Zaujatie stanoviska k pripomienkam k stavbe "Odber závlahovej vody z toku Rudava rkm 32,390"

Na základe Vašej žiadosti Vám zasielame naše stanovisko k pripomienkam zaslaným INŠTITÚTOM VODNEJ POLITIKY (ďalej len IVP) k stavbe "Odber závlahovej vody z toku Rudava rkm 32,390":

Konzumčná krivka toku Rudava v rkm 32,390

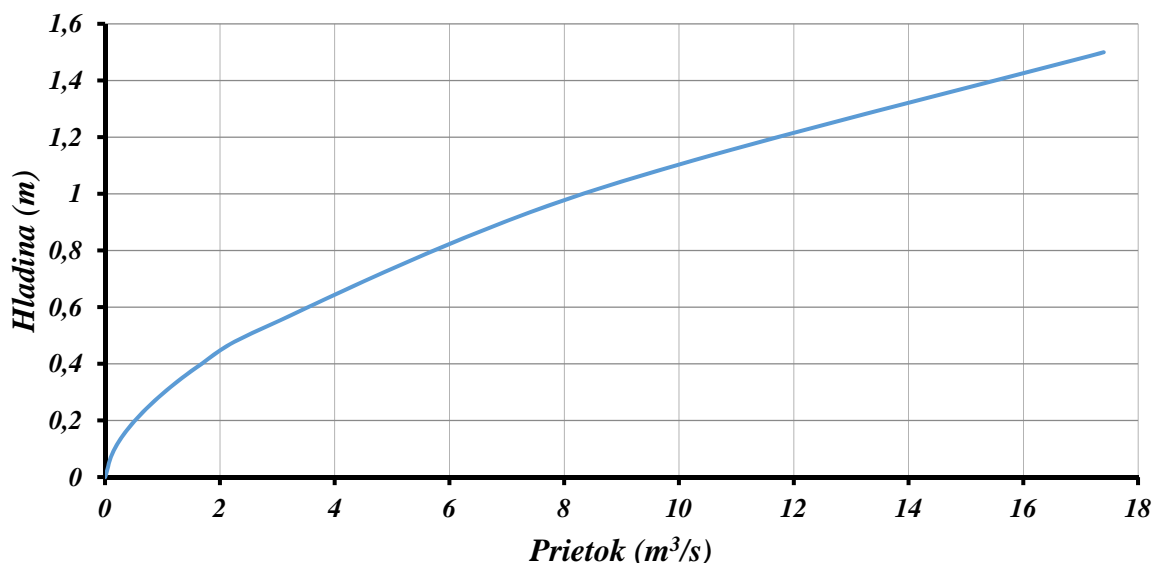
Túto pripomienku považujeme rovnako za neopodstatnenú. Návrh konzumčnej krivky je odsúhlasený priamo so správcou vodného toku príslušnými stanoviskami – viď príloha.

Za spracovateľa navrhovanej PD môžeme uviesť, že sme návrh výpočtu konzumčnej krivky pripravili a interpretovali z terénnych meraní priamo v riešenom profile toku Rudava a na základe dostupných údajov z SHMU Bratislava.

Konzumčná krivka toku Rudava v rkm 32,390 v k.ú. Plavecký Peter:

Priebeh hladiny Q bol spracovaný výpočtom rovnomerného prúdenia.

Návrh vychádza z geometrických tvarov koryta v šírke dna $b=8,5\text{m}$ a sklonov svahov 1:2,5. Pozdĺžny sklon je v predmetnej lokalite $i=0,96$ promile.

Z vyššie uvedeného vyplýva, že uvedená pripomienka od IVP je bezpredmetná a neopodstatnená, pričom navrhované riešenie je odsúhlasené od správcu vodného toku Rudava a riešené na základe aktuálnych údajov do správcu toku, našich meraní a dát z SHMÚ.
